2. Stammstrecke München

**Planfeststellungsabschnitt (PFA) 3 Ost
Bereich westliches Isarufer bis östlich S-Bahnhof Leuchtenbergring
mit Haltepunkt Ostbahnhof (tief)
Bahn-km 107,853 bis 110,711 der Strecke 5547 Bf München Laim –
München Leuchtenbergring Bft in der Landeshauptstadt München**

Stellungnahme der Landeshauptstadt München

Beschluss der Vollversammlung des Stadtrates vom 15.12.2021

2.2.1 Stützwände Berg-am-Laim-Straße - Erläuterungsbericht Ziffer 4.4.9.1

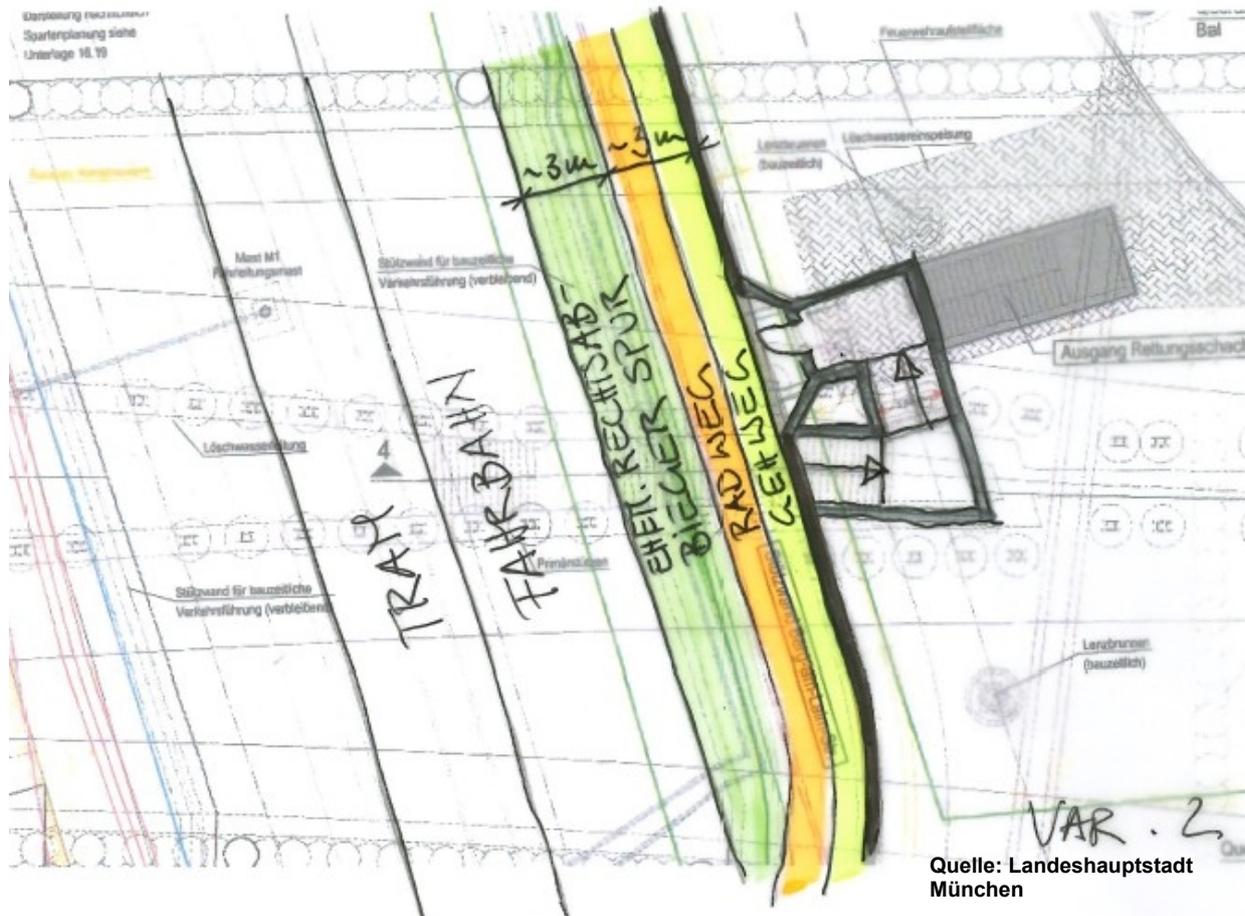
Es muss eine spätere Anpassung bzw. ein späterer Rückbau der Stützwand südlich der Berg-am-Laim-Straße (am nördlichen Ende der Planung zu den „Orleanshöfen“) ermöglicht werden. Eine genaue Planung für die künftige Gebäudekonfiguration, in diesem Fall im Bereich des Bebauungsplanes Nr. 1956b, liegt erst nach Abschluss des Bebauungsplanverfahrens voraussichtlich Ende des Jahrzehnts vor.

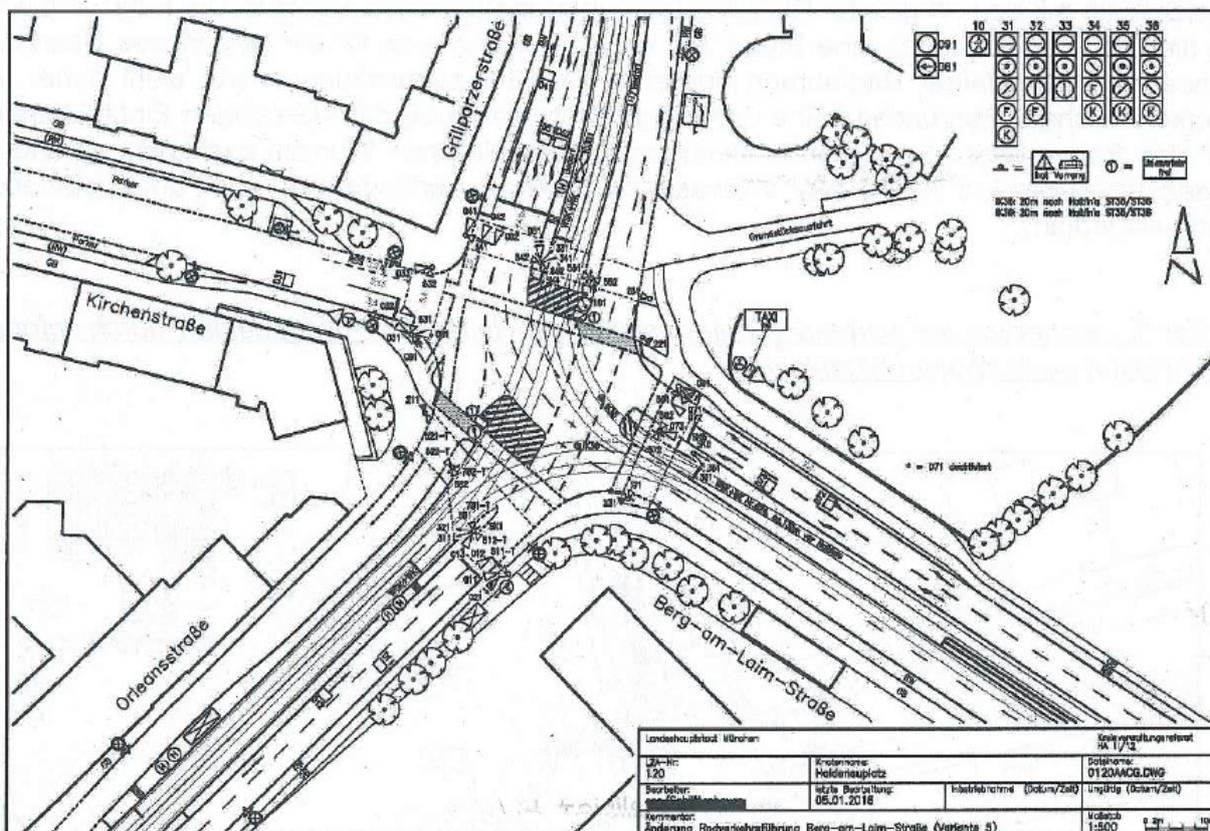
In den vorliegenden Planfeststellungsunterlagen ist das Ausstiegsbauwerk zum RS 9 als aufgehendes Bauwerk oberhalb der Böschung der Berg-am-Laim-Str. geplant. Um sich für die zukünftige Gestaltung dieser Fläche nicht einzuschränken, ist die Errichtung eines Ausgangsbauwerks mit Ausgangsöffnung zur Berg am Laim-Straße zu planen.

Ein Umbau des Straßenraums ist nach derzeitigem Sachstand nicht erforderlich. Die Errichtung des Ausgangsbauwerks kann auf Grundlage der Ist-Situation geplant werden. Damit die Tür im Rettungsfall nicht in den öffentlichen Raum ragt, ist die Türöffnung in einer zurückversetzten Nische mit abgeschrägten Seitenwänden zu errichten. Die Öffnungsbereiche der Fluchttüren sind in das Bauwerk zu legen.

Sollte im Falle einer notwendigen Umplanung des Straßenraumes das Straßenprofil entsprechend der nachfolgende Skizze erfolgen, ist die Tiefe der Nische entsprechend zu reduzieren.

4.5 Lüftungsbauwerk Rettungsschacht RS 9

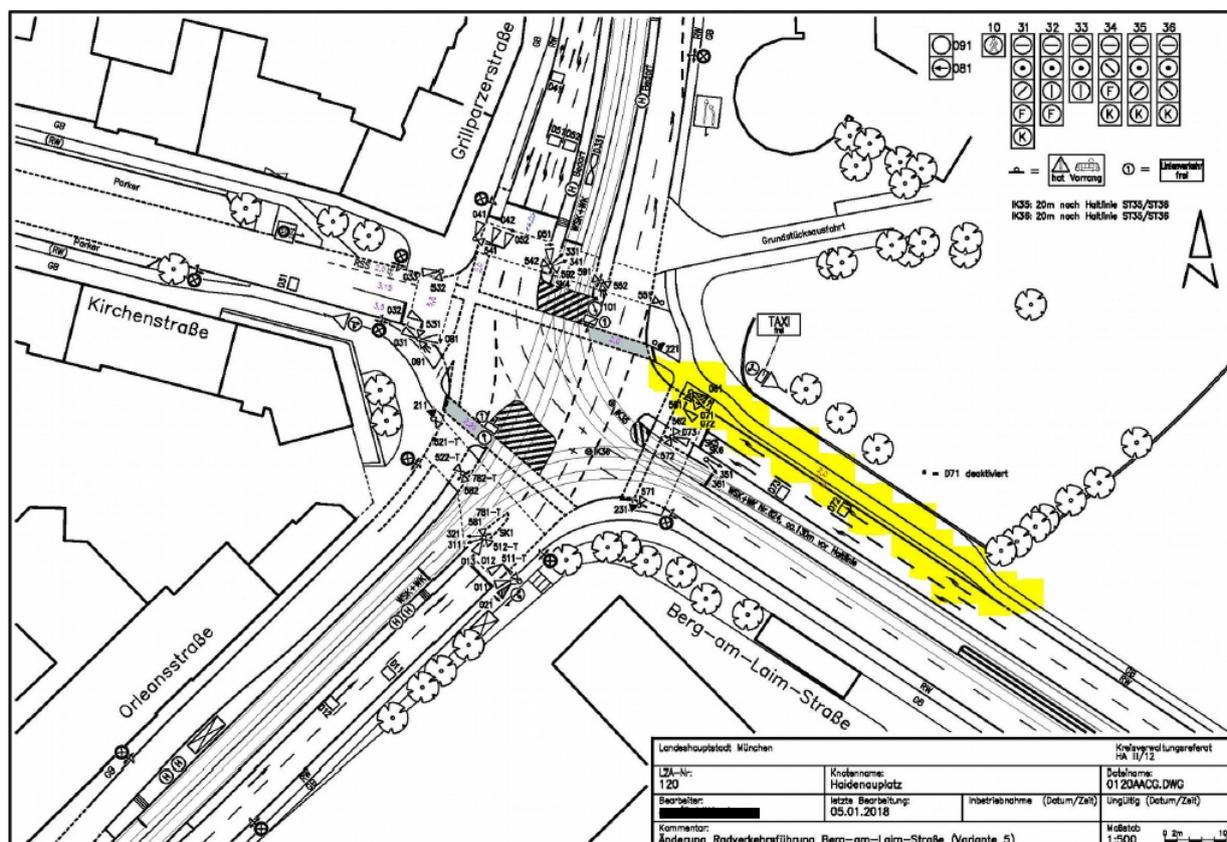
In Abhängigkeit von der Entscheidung der Landeshauptstadt München über einen möglichen Bahn-parallelen Radweg entlang des Bebauungsplans Nr. 1956 „Orleanshöfe“, soll eine spätere Verschiebbarkeit des Lüftungsbauwerks gewährleistet sein (vgl. auch Ziffer 2.2.2.2).
